**Avis délibéré sur le projet de centrale photovoltaïque au sol et flottante sur la commune d'Athis (51), porté par SAS URBA 384**

n°MRAe 2023APGE72

Nom du pétitionnaire	SAS URBA 384
Commune	Athis
Département	Marne (51)
Objet de la demande	Projet de centrale photovoltaïque au sol et flottante
Date de saisine de l'Autorité environnementale :	16/05/23

**Figure 2 – habitats naturels identifiés sur la ZIP**

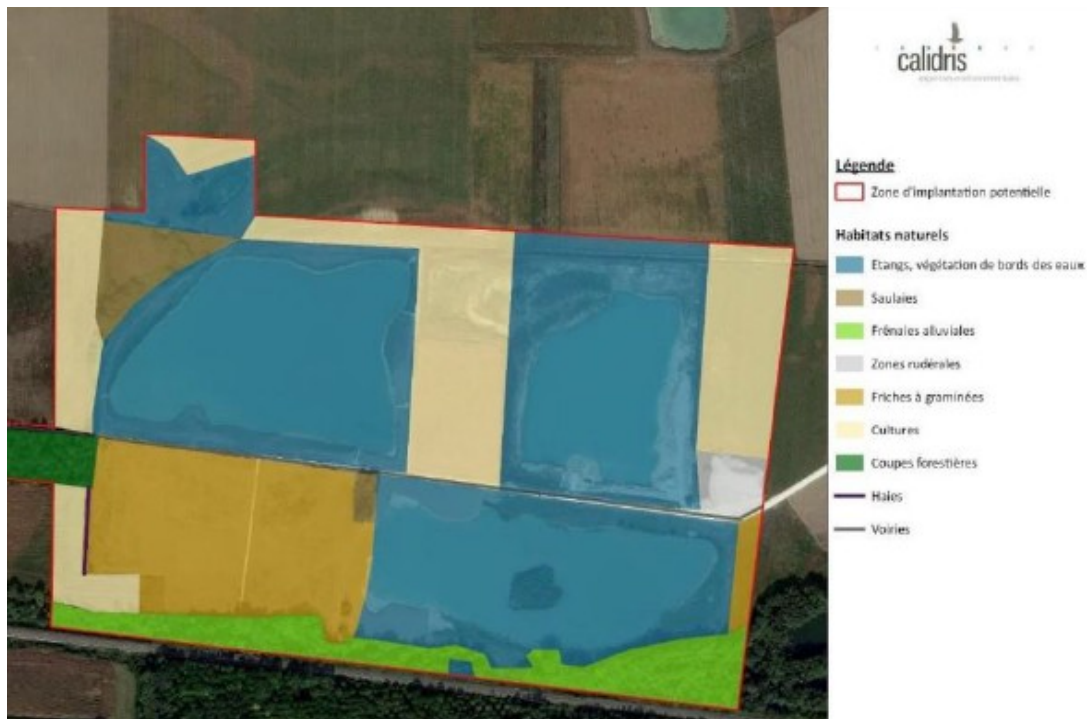
Selon l'Ae, les habitats à décrire sont ceux issus de la remise en état précitée de la carrière.

Les panneaux solaires occuperont une grande partie (non quantifiée dans le dossier) de la surface du plan d'eau, ce qui laisse supposer une incidence forte sur les paramètres physico-chimiques de l'eau, et par extension sur la flore aquatique peu décrite dans l'étude, ainsi que sur les peuplements de poissons.

***L'Ae recommande au pétitionnaire de décrire la flore aquatique présente sur le site.***
